# Verslag klankbordgroep Project Gent Sint-Pieters, 11 maart 2020

**Agenda:** toekomstige mobiliteit in de stationsbuurt

##### 4.1. Hoek K. Boudewijnstraat-K. Fabiolalaan, K&R en ventweg langs K&R

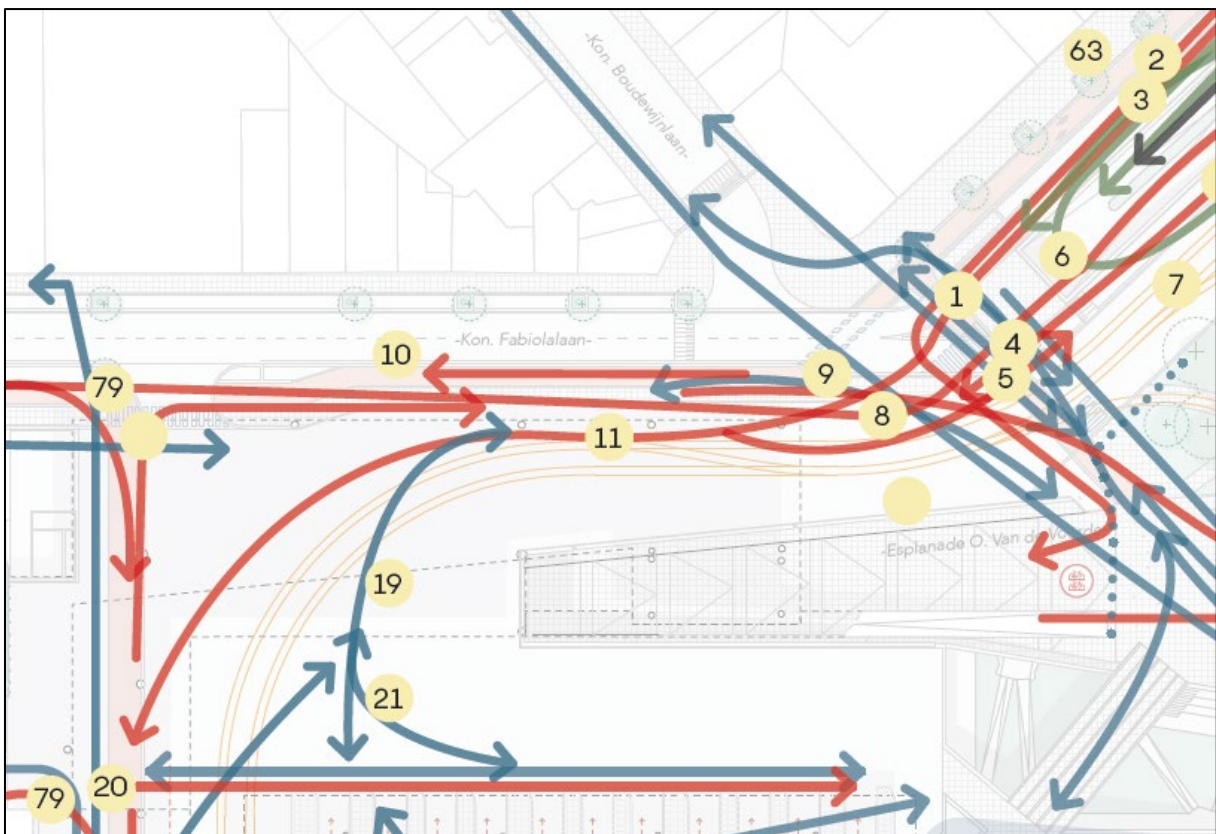
1. Dit is een kruispunt waar conflicten tussen verschillende modi ontstaan, niet alleen tussen actieve weggebruikers en gemotoriseerd vervoer (ook openbaar vervoer), maar ook tussen voetgangers en fietsers. Die inrichting moet in de toekomst worden aangepakt.

2. Het huidige fietspad langs Cafe parti is eigenlijk wel goed maar niet breed genoeg om in de toekomst fietsverkeer in beide richtingen toe te laten.  
*Opmerking van de projectpartners: dit fietspad is al geruime tijd een enkelrichtingsfietspad.*

3. De ventweg voor Café Parti is gevaarlijk voor fietsers, maar er is geen alternatief als je van de Albertlaan/Elisabethlaan/Astridlaan naar de fototunnel wil fietsen.

4. De oversteek voor voetgangers op dit kruispunt is lang en onveilig. Voetgangers moeten daar achtereenvolgens verschillende modi kruisen (fietsers en auto's, bussen en trams, fietsers en auto's), wat voor conflicten zorgt. Die oversteek is bovendien heel verwarrend, zeker voor mensen met een beperking.

5. Het is niet duidelijk wie voorrang heeft op het kruispunt: fietsers die op het fietspad voor Café Parti van de K. Albertlaan naar de fototunnel fietsen of auto's die uit de K. Fabiolalaan komen en richting K. Albertlaan rijden. Dit zorgt voor zeer onveilige situaties.

6. Suggestie: bekijk of hier nog auto's moeten rijden. Kan de ventweg autovrij worden gemaakt? Of rem tenminste de snelheid van de auto's af (bv door overstekende fietsers voorrang te geven).

7. De tramsporen tussen de K. Albertlaan en het busstation zullen de drukste sporen van Gent worden. Op deze sporen passeren dan nog eens zeer veel bussen. Die passeren net over een moeilijk en onveilig kruispunt voor actieve weggebruikers. Dit kruispunt vormt dan ook een belangrijke uitdaging.

8. Er is een fysieke drempel voor fietsers die uit de Koningin Fabiolalaan komen en die naar het station rijden. De hele zone rond het plein heeft een borduur, er is slechts één zone die ze kunnen oprijden. Dat creëert een barrière voor fietsers.

9. De zone aan de K. Fabiolalaan waar het tramperron 1 start, wordt vaak gebruikt als een officieuze K&R. Mensen komen uit de Koningin Fabiolalaan, weten niet waar ze naartoe moeten en stoppen dan maar op het fietspad aan het tramperron.

10. Er is veel snel autoverkeer dat van de Koningin Fabiolalaan naar het station rijdt. Zij komen heel snel aan, vaak sneller dan limiet, en stoppen dan op de officieuze K&R aan het tramperron. Die hele rechte Koningin Fabiolalaan moedigt het aan om snel te rijden. Als het zou kunnen om in een ruimere zone rond het station snel verkeer af te raden, dan kunnen we dit vermijden.

11. Slechtzienenden kunnen momenteel niet zelfstandig van de ondergrondse K&R naar perrons of naar de haltes voor bus en tram. Toegankelijkheid vanaf de ondergrondse K&R is een belangrijk aandachtspunt.

12. Mensen gebruiken de ondergrondse K&R niet, de afstand tot de perrons is te groot. Er zijn bovendien heel veel mensen die niet weten hoe ze er moeten geraken als ze uit de Koningin Fabiolalaan komen. Het is een probleem met veel verkeersstromen rond het plein: op zich zouden ze goed functioneren, maar ze zijn slecht aangeduid.

#### 4.2. Kruispunt K. Albertlaan-K. Maria Hendrikaplein

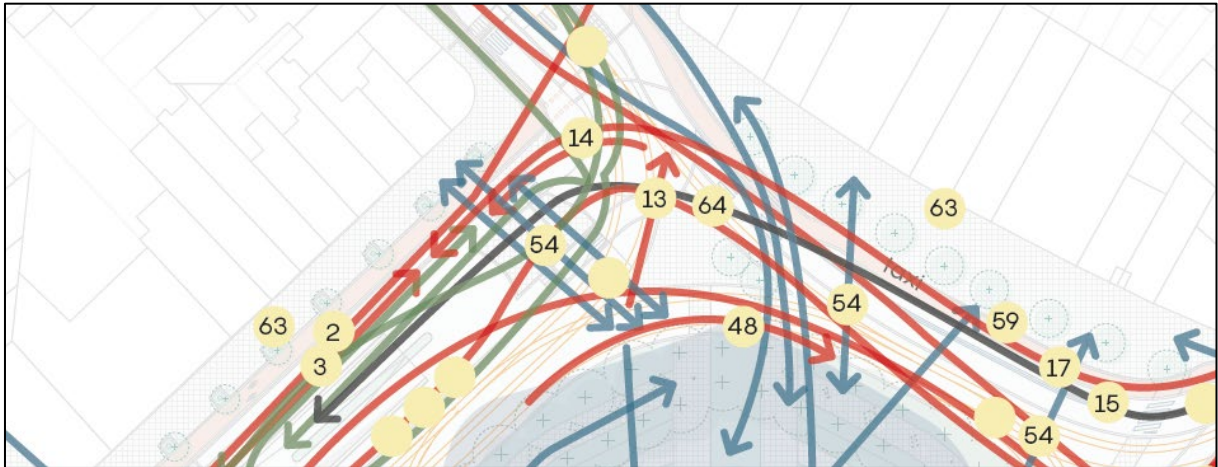
13. Dit kruispunt is onveilig en moeilijk leesbaar.

14. Er zijn veel fietsers die tijdens de route van de Koningin Elisabethlaan naar de Koningin Fabiolalaan de bocht afsnijden aan de Koning Albertlaan. Die bocht moet beter aangeduid worden. Het is belangrijk dat we de fietsers rond het plein laten in plaats van voor het station. Om dat waar te maken, moeten fietspaden uitnodigend zijn.

#### 4.3. Kruispunt K. Elisabethlaan-K. Maria Hendrikaplein en ventweg voor Cinema Rex

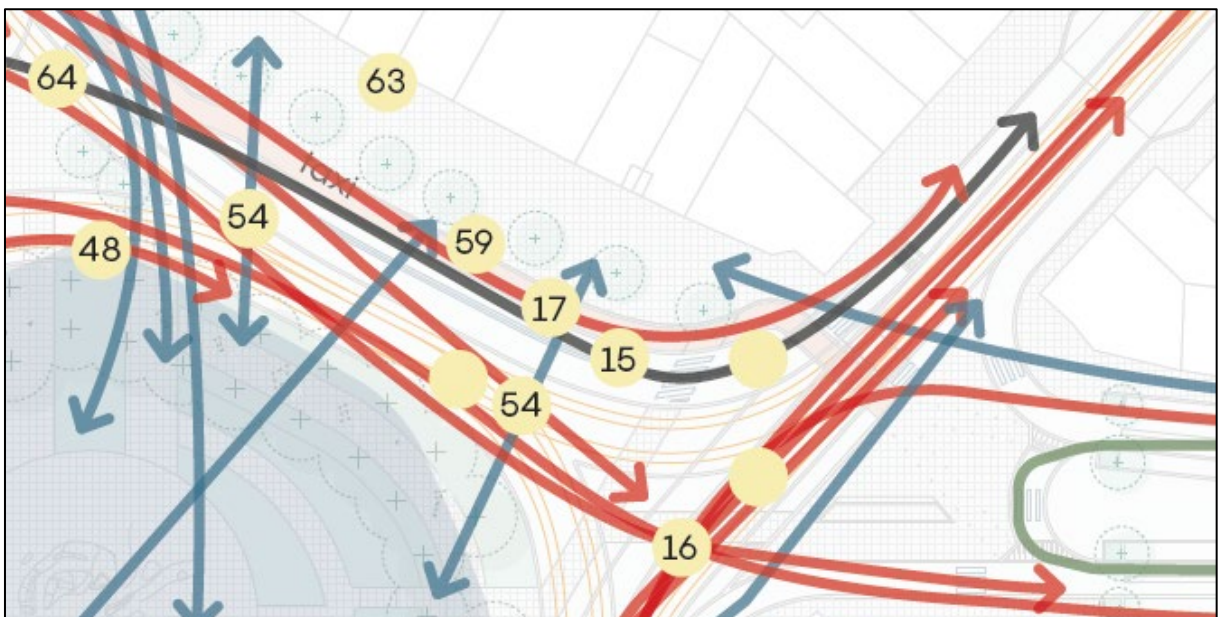
15. Dit kruispunt is gevaarlijk voor fietsers die van de tunnel met fotowand naar de K. Elisabethlaan en omgekeerd fietsen. Bewoners van de zuidzijde van het station zijn aangewezen op de winkels in de K. Elisabethlaan vermits er aan de zuidzijde zeer weinig buurtwinkels zijn gevestigd. Deze route is voor hen dus belangrijk.

16. Hoe kan men veilig fietsen van de K. Albertlaan naar de K. Astridlaan en omgekeerd?

17. Is het nog nodig dat auto's passeren door deze ventweg?

#### 4.4. Bus- en tramstation

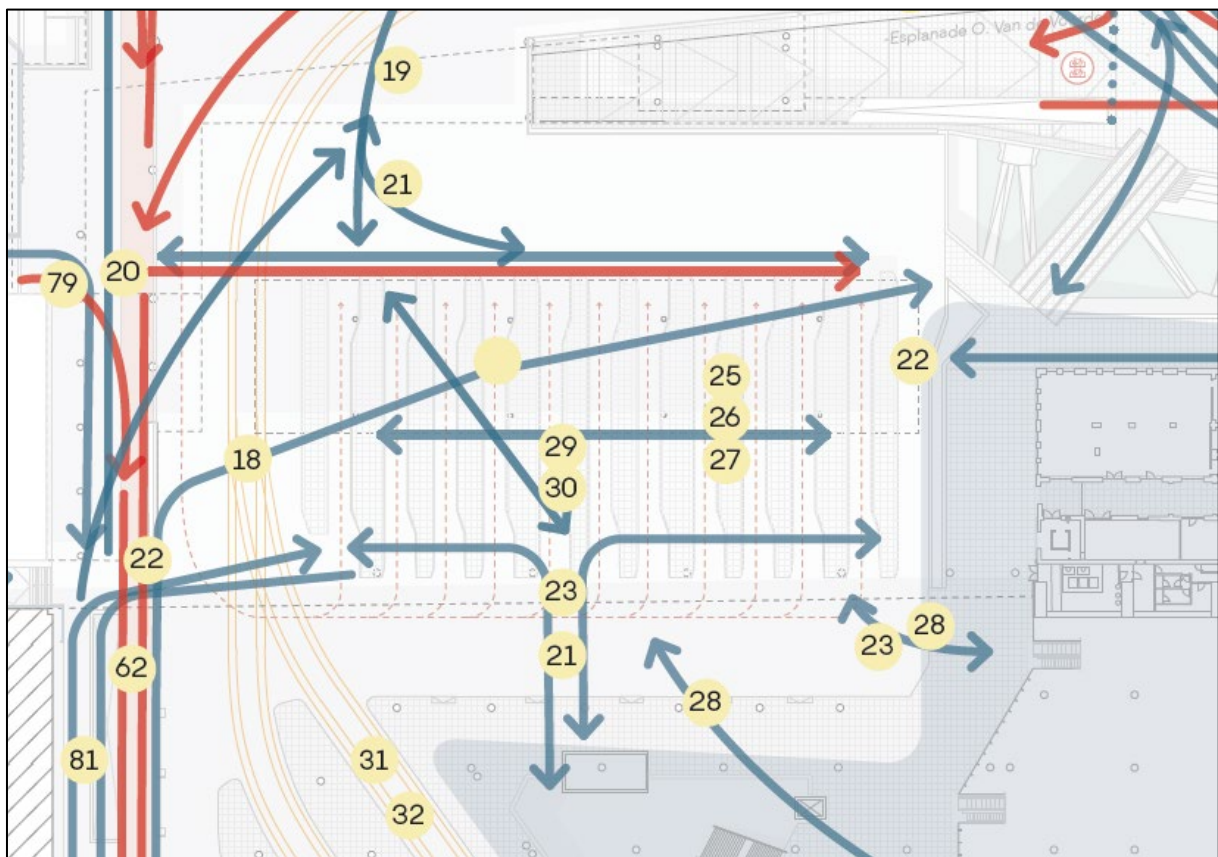
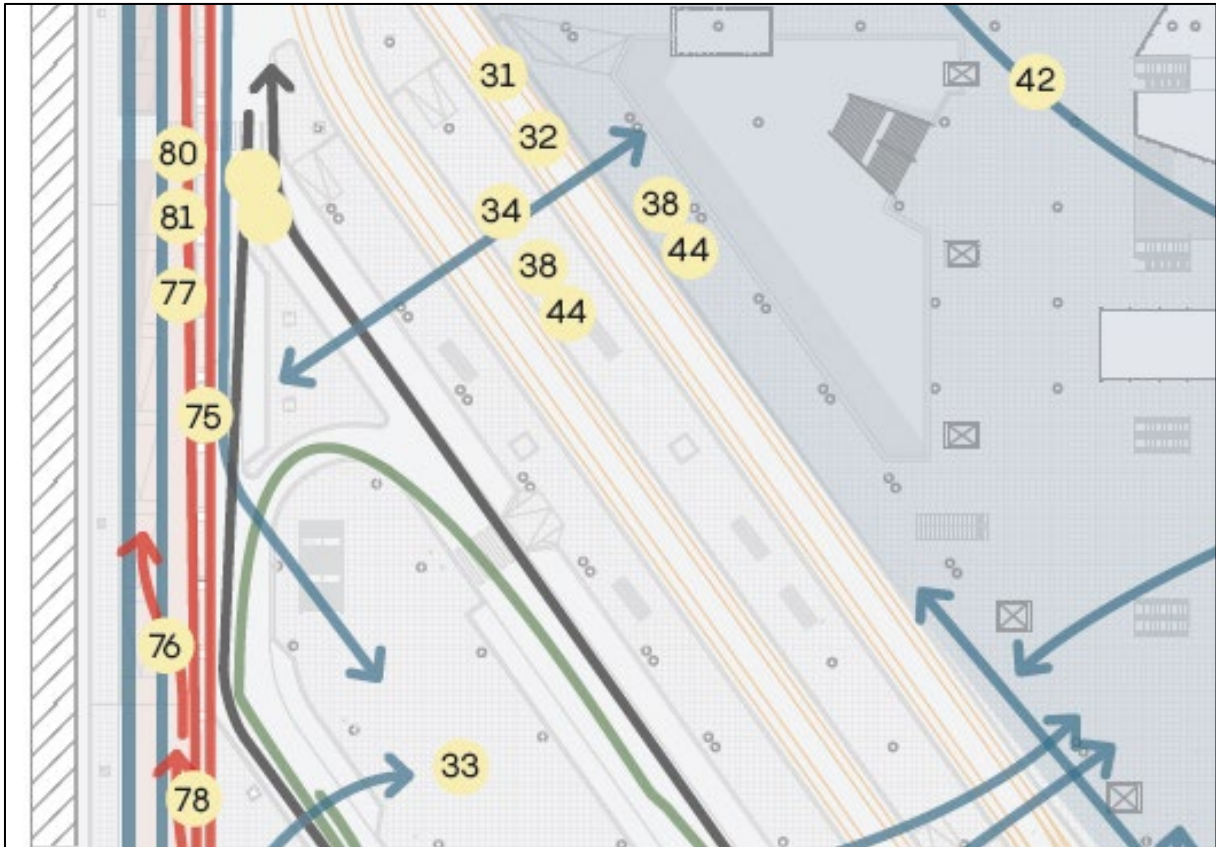
18. Veel leerlingen voor de middelbare scholen (Sint-Pieters en Sint-Paulus) komen met de tram. Zij zullen allicht voor de kortste route naar hun school kiezen. Dit betekent dat zij dwars door

het busstation zullen lopen om van en naar het tramstation te gaan. Deze stromen zullen hierbij ook langs weerszijden van de toegangshelling naar de fietsenparking lopen.

19. Voetgangers die van de tunnel met fotowand of van het tramstation komen en richting kruispunt K. Fabiolalaan-K. Boudewijnstraat stappen, volgen het trottoir onder de A1 niet tot aan de K. Fabiolalaan, maar slaan vaak eerder af en lopen over het busstation in de richting van dat kruispunt.

20. De gelijkgrondse doorgang onder het VAC (naar de A3 en verder) is nu al een punt waar veel fietsers en voetgangers uit komen. Dit zal in de toekomst nog versterkt worden door de realisatie van de nieuwe ontwikkelingen. Voetgangers en fietsers die van deze plek van en naar het station willen gaan, zullen het busstation dwarsen.

21. Bussen rijden 'overal' over het busstation. Dit zorgt voor onvoorspelbare kruisingen met voetgangers en fietsers. Vraag om de routes langs waar bussen mogen/moeten passeren duidelijk aan te geven, bv door een andere kleur op de rijweg. Dit zou de leesbaarheid verbeteren.

29. Er is bezorgdheid over de oversteken naar de busperrons. Licht en Liefde suggereert om een witgrijs dambordpatroon te schilderen als oversteekplaats zodat buschauffeur kunnen zien waar voetgangers oversteken. Dergelijke oversteken zouden alvast een meerwaarde zijn voor blinden en slechtzienden.

31. Het is belangrijk om voldoende flexibiliteit in te bouwen voor de toekomst en extra capaciteit om trams op te stellen te voorzien. Dit is nu onvoldoende het geval want:

33. Er werden meerdere voorstellen geformuleerd om de mogelijkheden van het tramstation uit te breiden:
- Kan de zuidelijke K&R onder de treinsporen ingeperkt worden om een bijkomend spoor te voorzien?

34. Momenteel werken de projectpartners met een scenario waarbij voetgangers de tramperrons enkel aan de beide uiteinden (ter hoogte van het K. Maria Hendrikaplein en van de zuidelijke K&R) kunnen oversteken. Men vraagt om te onderzoeken of het mogelijk is om ook een derde, centraal gesitueerde, voetgangersoversteekplaats in het tramstation te voorzien. Op die manier kan men zoveel als mogelijk vermijden dat mensen de sporen dwarsen waar dat niet is voorzien (bijvoorbeeld door over het scheidingshekken springen, zoals frequent werd vastgesteld in de 'oude' tramonderdoorgang. Deze oversteek zou ook nuttig zijn voor het bereiken en verlaten van de naastliggende K&R. De Reizigersbond werkte dit voorstel in detail uit. Dat gedetailleerde voorstel vind je als bijlage bij dit verslag.

#### 4.5. Het K. Maria Hendrikaplein en het station

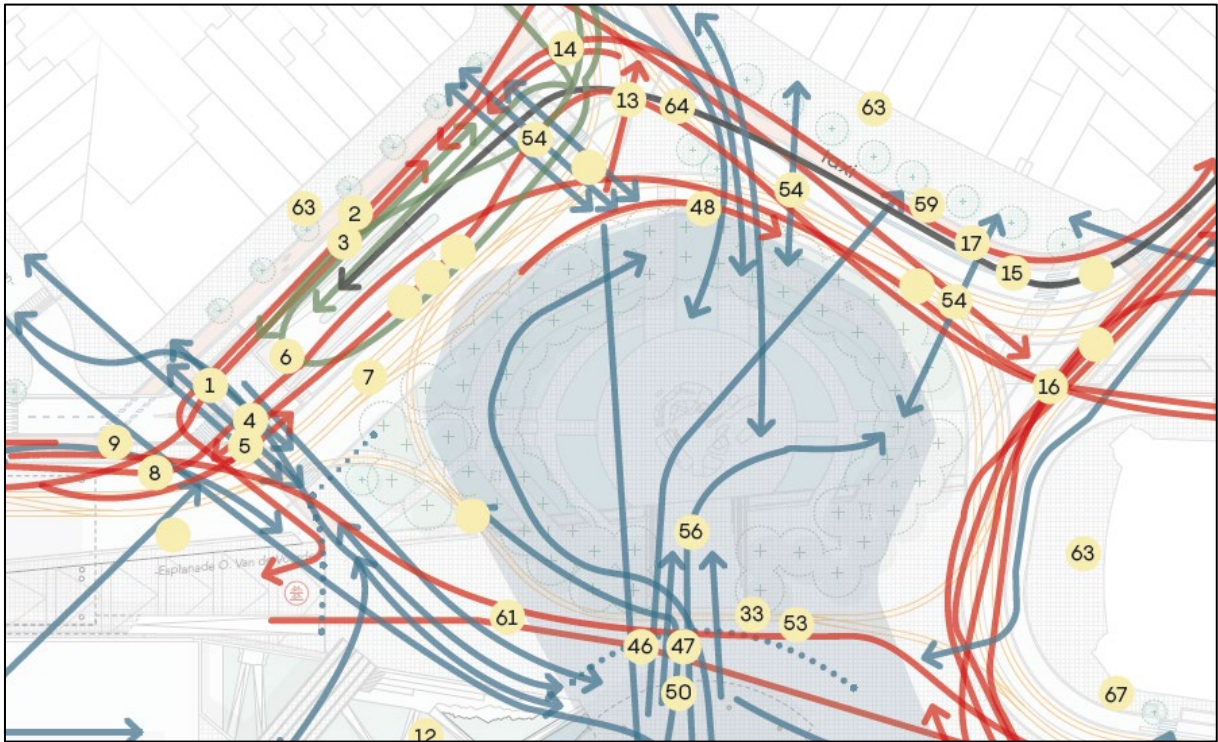
45. Idealiter worden de verkeersstromen uit elkaar getrokken. De combinatie fietsen/tramsporen moet absoluut worden vermeden. Op sommige plaatsen zijn er nu conflicten tussen fietsers en wagens en bussen.

46. Fietsen voor de uitgang van het station is geen goed idee. De fietsroute voor het station veroorzaakt een conflict tussen de voetgangersstroom naar en van het station en dwarsende fietsers. Dit conflict blijft ook in de toekomst bestaan.

47. Fietsers horen niet thuis in de zone voor het station. Fietsers die langs de voorkant van het station rijden, zijn doorgaand verkeer en moeten niet in het station zijn. De fietsroute rond het plein naar de ondergrondse fietsenstalling is veiliger en moet beter aangeduid worden. Vandaag is deze echter niet duidelijk genoeg en weten fietsers niet altijd hoe ze moeten rijden.

52. Het fiets- en voetpad aan de glazen luifel voor de ingang van het station is verkeerskundig gezien een woonerf, maar fietsers en voetgangers zien dit niet. De fietsers denken dat het een fietspad is, zij houden niet altijd rekening met de voetgangers.

53. Het calamiteitenspoor is gevaarlijk voor fietsers. Zou dit spoor niet kunnen worden vervangen door een grotere lus rond het station, via de Sint-Denijslaan en de P. Clementinalaan? Het K. Maria Hendrikaplein is te klein om alle functies op dit plein te 'proppen'. Vraag om te zoeken naar mogelijkheden om zoveel als mogelijk de functies die nu op het plein werden voorzien, elders in te plannen. Het calamiteitenspoor verleggen is hier een voorbeeld van.

63. Door blinden en slechtzienden wordt eerder de periferie van de pleinen opgezocht dan het midden van de pleinen. De randen van het Koningin Maria Hendrikaplein moet men daarom toegankelijker maken. Dit kan o.a. door:

#### 4.6. Kruispunt Cloquetgang – P. Clementinalaan - Flandriagebouw

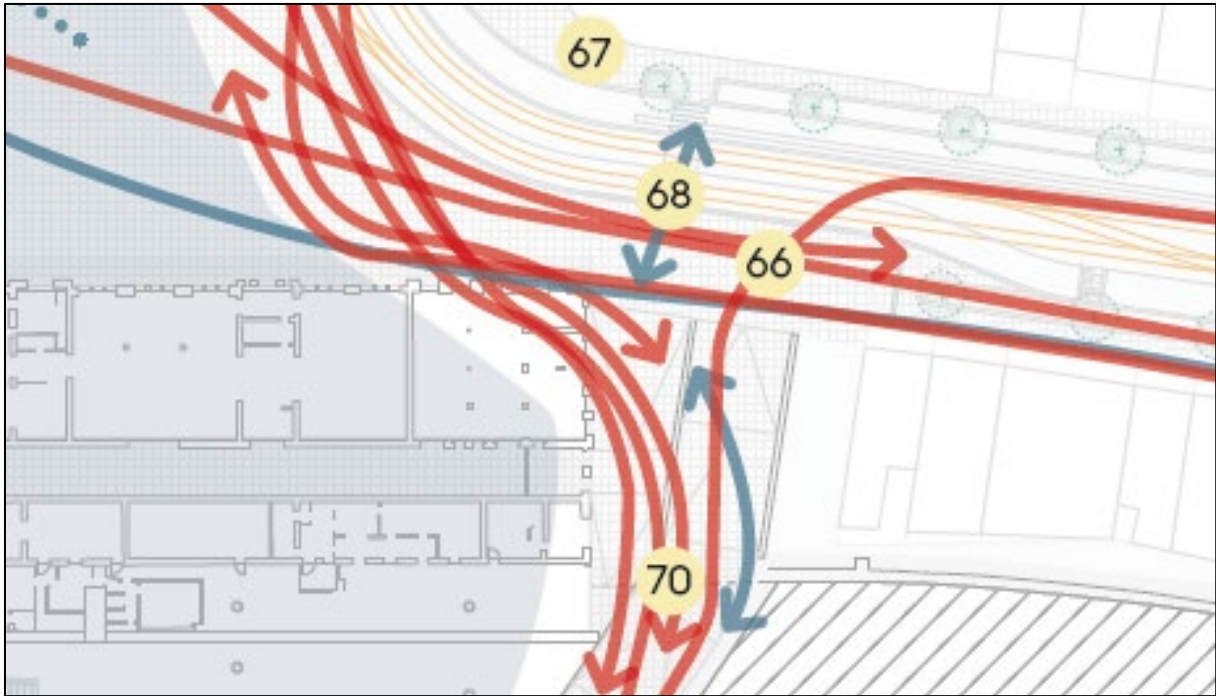
- 66. Fietsers en voetgangers zullen de P. Clementinalaan oversteken ter hoogte van de Cloquetgang, bv om te gaan winkelen in de K. Elisabethlaan. Aan de zuidzijde van het station zijn immers zeer weinig winkels, waardoor bewoners van die buurt aangewezen zijn op de winkels aan de noordzijde.
- 67. Aan het Flandriagebouw zou de voetgangerszone (heel wat) breder mogen zijn. Vanuit de zorg voor toegankelijkheid is dit belangrijk.
- 68. De oversteek over de P. Clementinalaan is voor voetgangers niet evident: de oversteek is lang en voetgangers moeten bussen, auto's, fietsers en trams kruisen.

#### 4.7. Cloquetgang

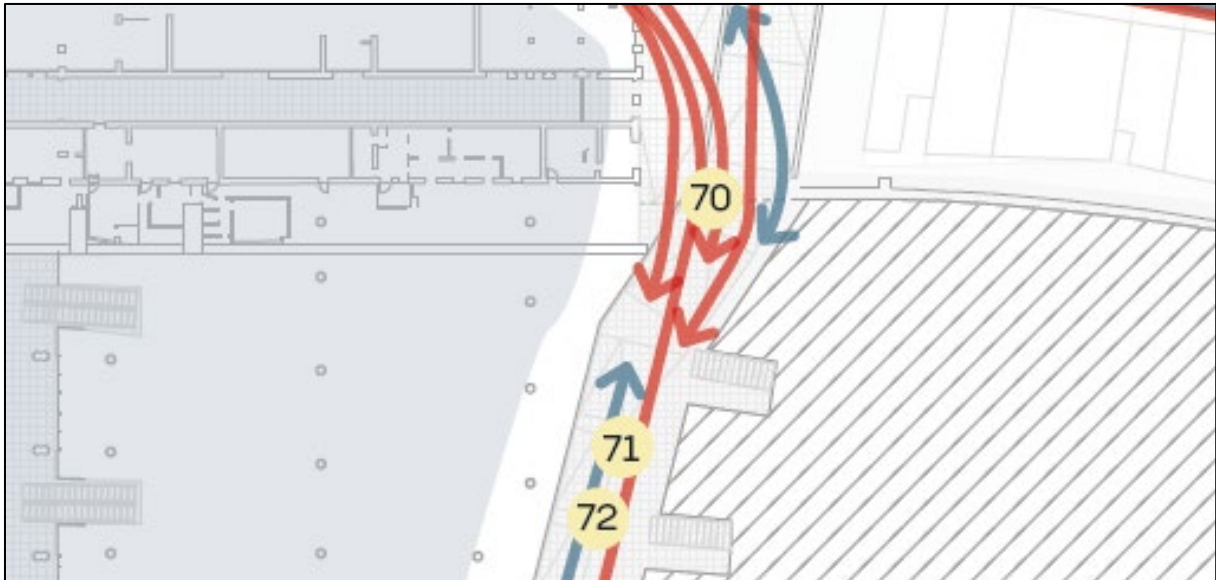
69. Dit zal een belangrijke noord-zuid verbinding worden voor de bewoners van de buurt tussen de Voskenslaan en de Kortrijksesteenweg. Die bijkomende doorgang wordt dan ook positief onthaald. Deze doorgang zou wat aan belang kunnen inboeten als er aan de zuidzijde van het station meer buurtwinkels zouden komen (bv in het S-gebouw).

70. De vraag stelt zich of de Cloquetgang niet breder moet (kan) zijn. Er wordt verwezen naar de coupure (fietsstraat) als wensbeeld. De breedte is cruciaal, want op die gang komen ook de trappen van de perrons uit.

71. De plannen voorzien langs deze gang een vlotte doorgang voor voetgangers. Het fietspad ligt hier in helling want is hier vooral gericht op toegangen tot de fietsenstallingen. Fietsers zullen met de fiets aan de hand door de Cloquetgang moeten gaan, maar zullen allicht geneigd zijn om toch door de Cloquetgang te fietsen. Er zullen duidelijke maatregelen moeten worden getroffen én afgedwongen om dit te verhinderen. Vraag is of dit haalbaar zal zijn.

72. Om de veiligheid van fietsers en voetgangers te waarborgen, zal het nodig zijn om een reling te voorzien tussen beide stromen. Hierbij wordt verwezen naar de Voskenslaan als slecht voorbeeld: in de Voskenslaan zijn voetgangers en fietsersstromen niet fysiek gescheiden waardoor conflicten tussen beide stromen ontstaan in de spits.
